# KART 1 - Forankringsplan

## **FORANKRINGSPLAN - D2 (som fulgte dispensasjonssøknaden/ nabovarslet 01.06.2021):**

PS: Kartvedlegg 7 og 8 har blitt lagt til i ettertid, som ekstra vedlegg til Klage av 02.02.2022.

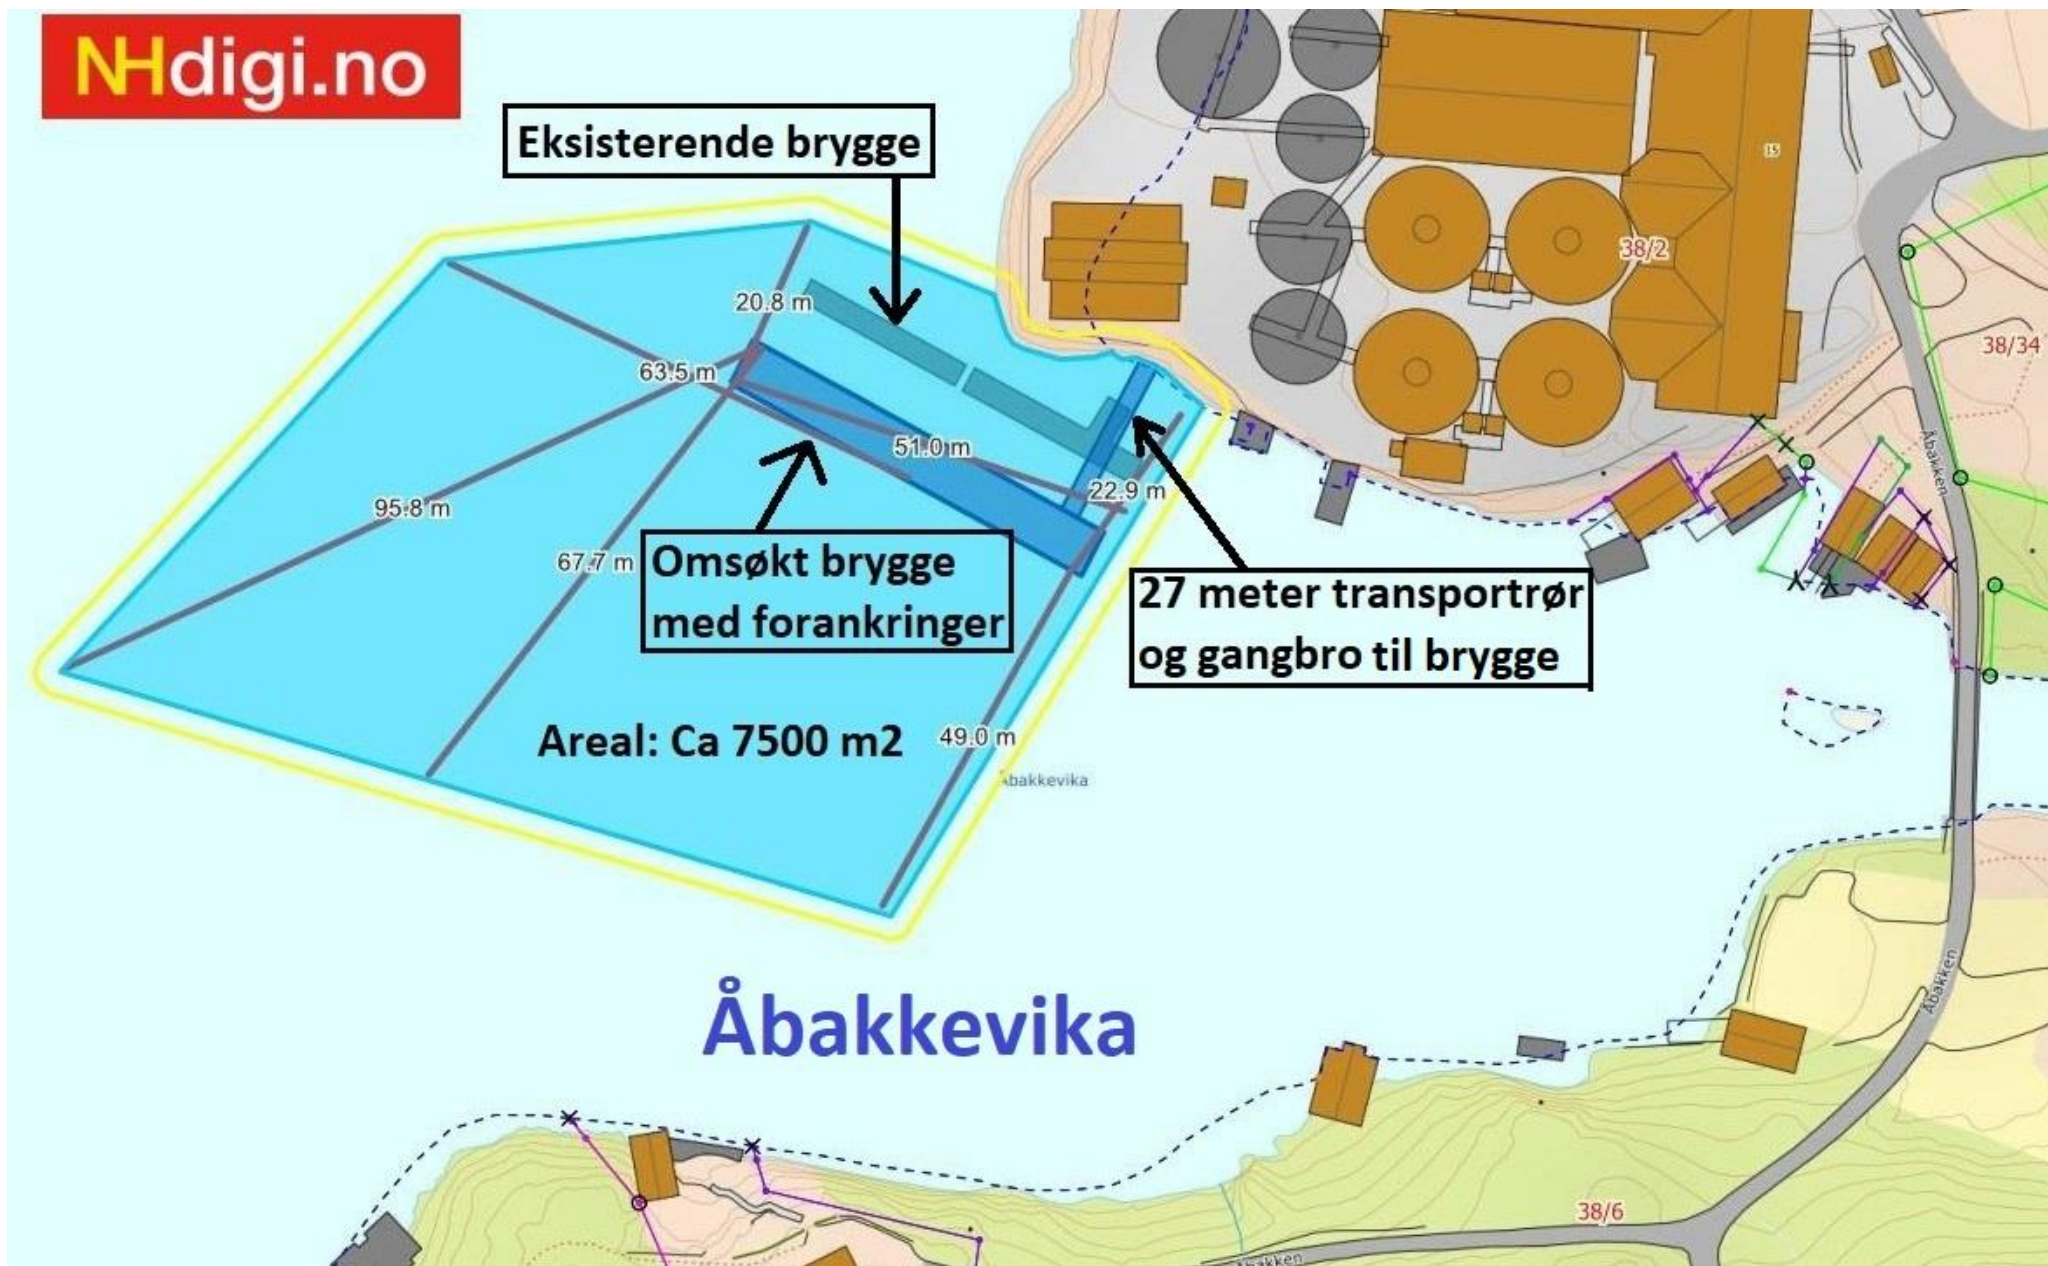
Den inntegnede flytebryggen skal være nøyaktig 50 meter lang. Hvis en regner ut alle ankerfortøyningene på kartet etter målestokken som bryggen setter, viser det seg at målene som er oppgitt på strekkene er *mindre enn det som reelt er inntegnet på kartet.* - **Korrekte mål er skrevet inn på kartet med rød farge.**

# KART 7 – Omsøkt brygge og eksisterende brygge

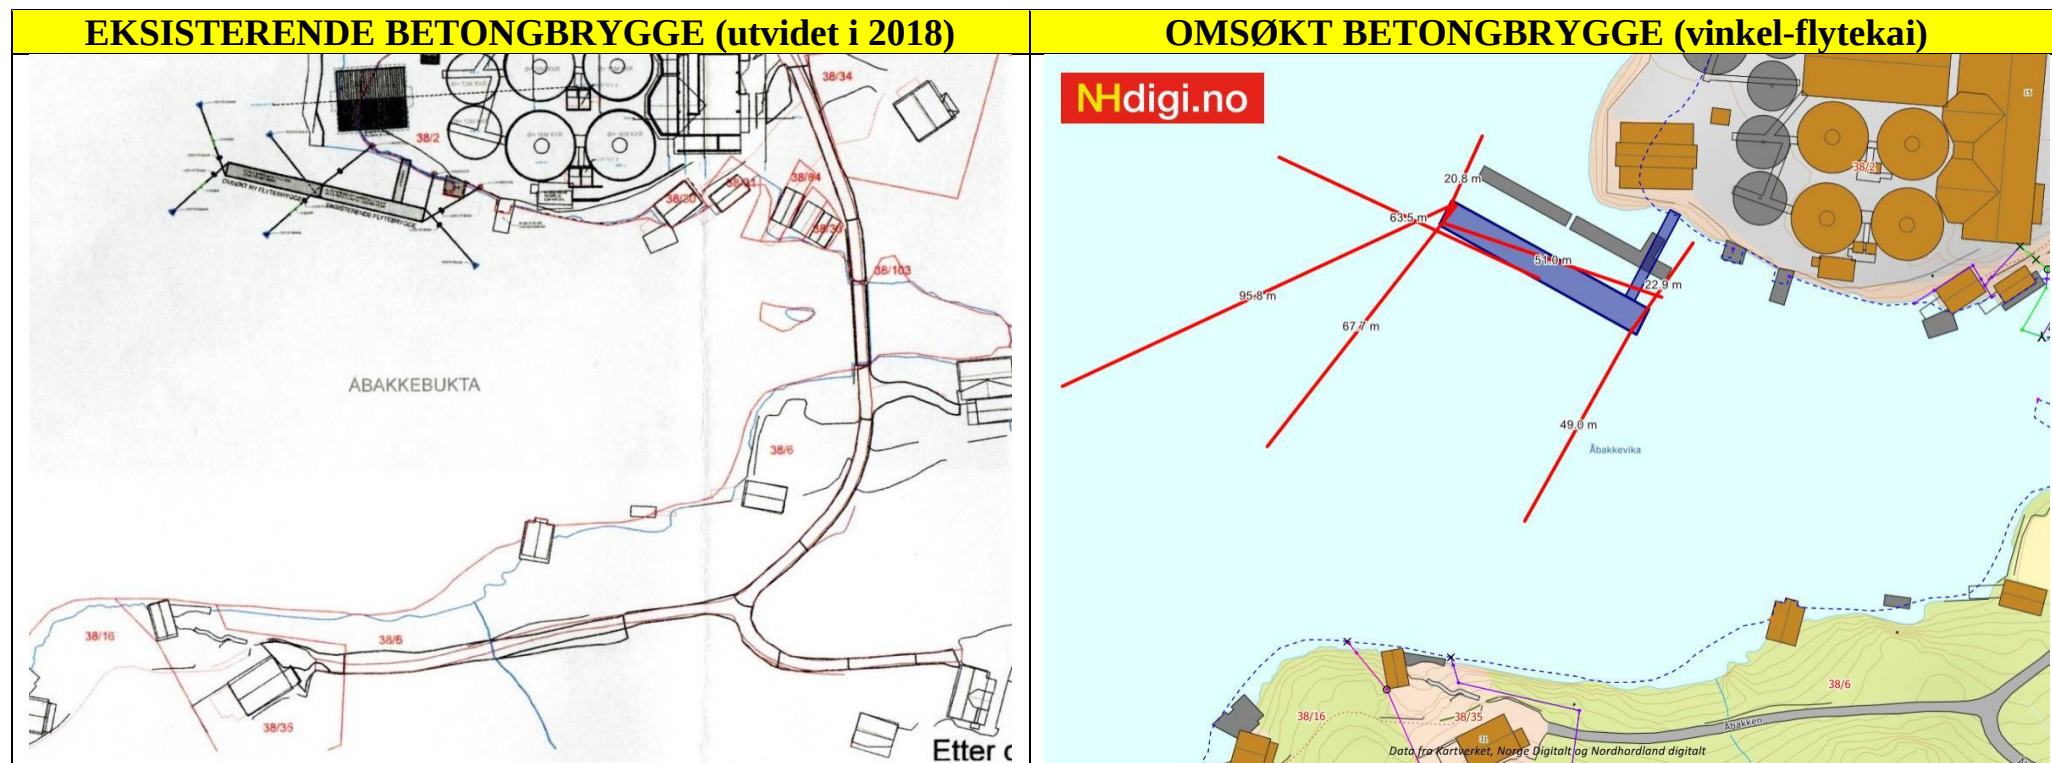
Omsøkt brygge og dens forankringer skrått ned i sjø vil bli vesentlig mer inngripende – både estetisk og fysisk – enn det som er tilfelle med den eksisterende bryggen.

## KART 8 – 'Renne' mellom brygge og undervannsskjær

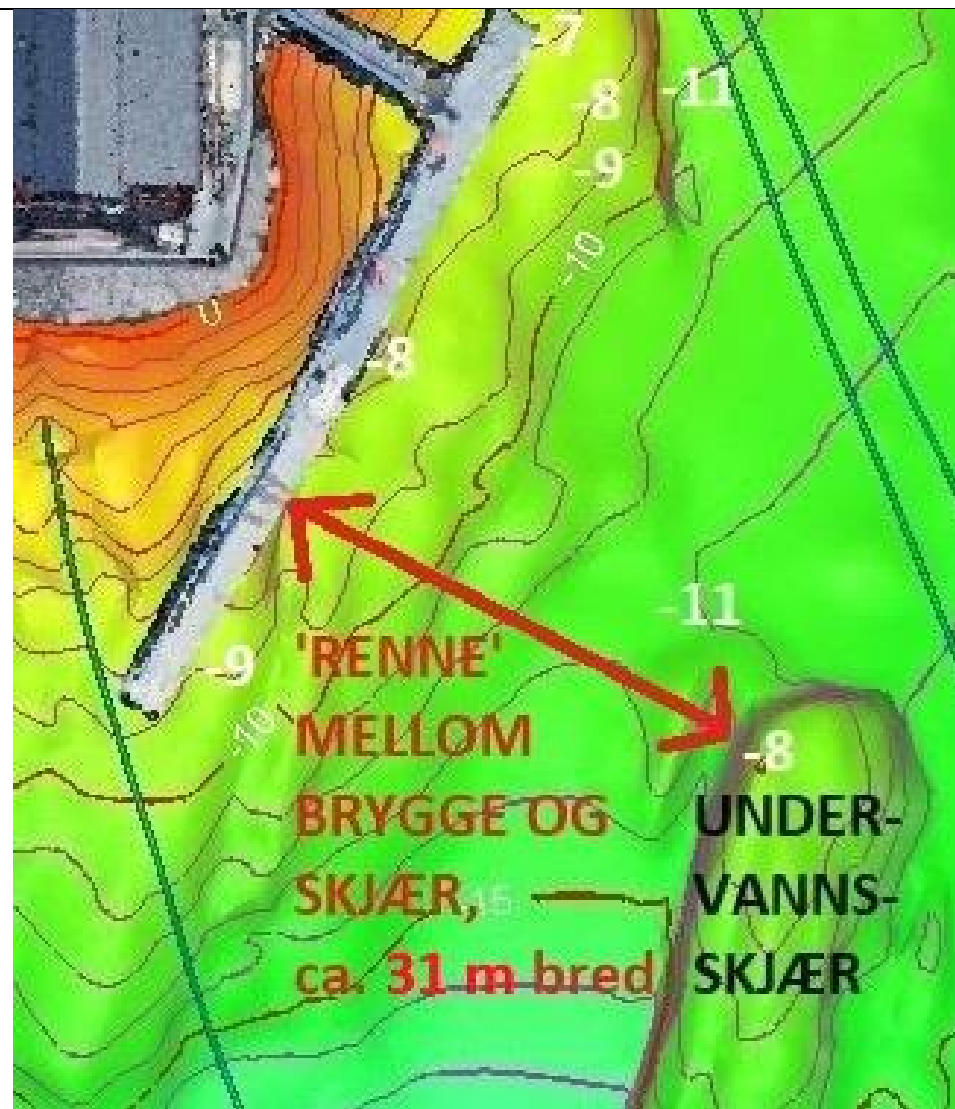
Rennen mellom bryggen og skjæret er 31 meter bred.

Rennen mellom omsøkt brygge og skjæret blir kun 18 meter bred.
